品京発 19-300
2019 年 12 月吉日
コフロック株式会社

スタンド付流量計の一部仕様変更のご案内

(内容) 気泡管水準器の変更と埋め込み位置変更

(例) RK1360V

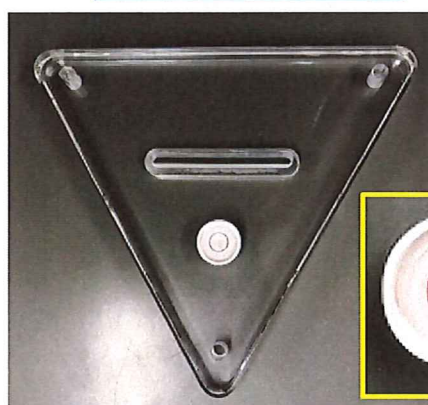
(変更前) 透明水での気泡、赤丸線仕様

(変更後) 青色水での気泡、白丸線仕様 にて従来より視認性が良くなります。

(変更前) スタンド部前面中央部

RK1360V 等バルブ付仕様ですとバルブが水準器を隠している状態で真上から気泡を目視することが難しい状態でした。

(変更後) スタンド部最前面部中央

前に位置したことでバルブに隠れず、上から水準器を見られるよう改善しました。

※変更品は水準器の仕様と位置が変わり、見やすくなります。
